Førebels svar på søknad om ferdigattest - gbnr 62/14 Tofting

Byggjestad: Gbnr: 62/14
Tiltakshavar: Helga og Bjørn Moe
Ansvarleg søkjar: Arkitekt Mette Kyed Thorson

Faktisk plassering naust

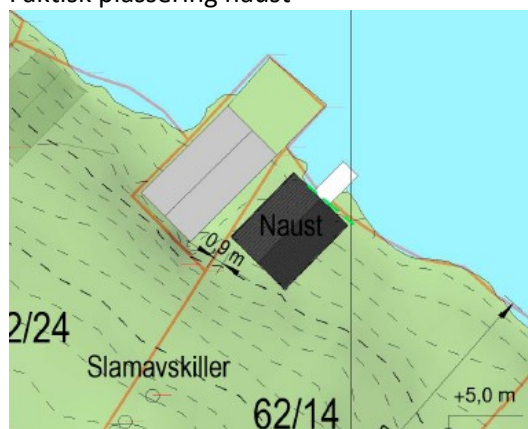
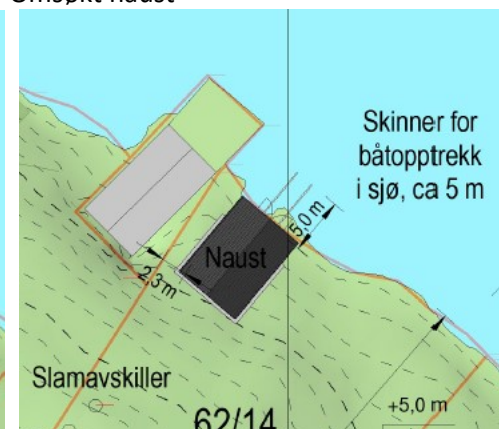
Søknad om endring av plassering og utforming av naust

Det er opplyst at naustet har endra plassering både i horisontal og vertikalplanet, at utforminga av naustet er endra og at det er etablert båtopptrekk i betong i staden for skinner slik det vart søkt om og gitt løyve til. Endringa krev at det vert søkt om endring av gitt løyve.
